## 改善箇所説明図

(消音器エンドキャップ)

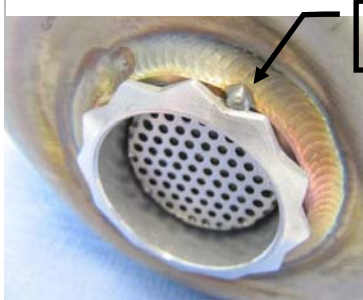
基準不適合発生箇所

[ 消音器の騒音低減機構を容易に除去できる構造であるため保安基準第 30 条に抵触する。 ]

改善の内容： 全車両、トルクスネジを取り外し、リベット留めに変更する。また、排気管の開口部に脱着可能なキャップを取り付けている車両については、キャップを取り外せないよう溶接して固定する。
